## Rapporto Conclusivo

Attività di controllo ordinaria ex art. 29-decies del D.Lgs. 152/2006 e s.m.i., comma 3

***Ital Green Energy S.r.l. e Casa Olearia Italiana S.p.A. di Monopoli (BA)***  
***Centrale Termoelettrica ed Impianto di trattamento materie prime vegetali di Monopoli (BA)***

***Attività di controllo ordinaria effettuata dal 15 marzo 2022 al 6 aprile 2022***

Tabella 1 Screenshot del portale Web alle ore 9.07 del 04/05/2021

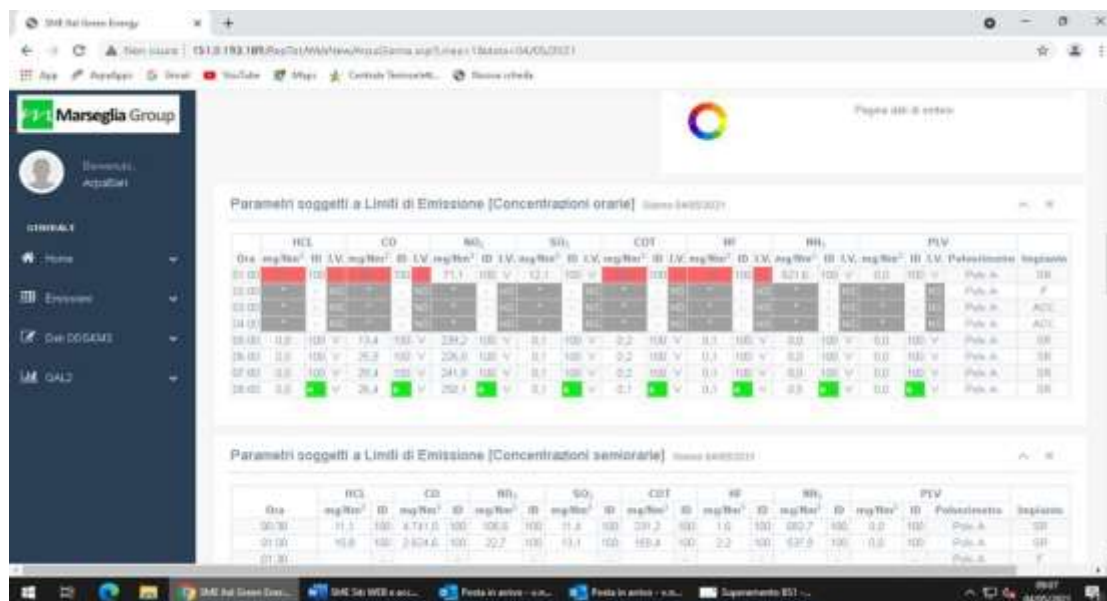
A tal riguardo, si evidenzia che a seguito di ordinarie attività di controllo inerenti alle emissioni in atmosfera, ARPA Puglia dispone dello screenshot del report giornaliero eseguito in data 04/05/2021 alle ore 9:07 e relativo alle concentrazioni degli inquinanti delle prime semi-ore che si riporta in Tabella 1.

Si riportano i valori delle concentrazioni medie semi orarie di tutti gli inquinanti, registrate nelle prime 2 semi-ore di tale giorno che, fatta eccezione per NO<sub>2</sub>, SO<sub>2</sub> e NH<sub>3</sub>, sono risultate ampiamente superiori ai rispettivi valori limite emissivi orari (VLE).

Il GI richiede al Gestore, in occasione di futuri blocchi alla caldaia del BS1, di non modificare gli stati impianto e i dati di concentrazione anche se gli stessi dovessero risultare anomali, ma di concordare eventualmente con ARPA ed ISPRA, l'eventuale ricorso a dei dati sostitutivi (**Condizione 3**).
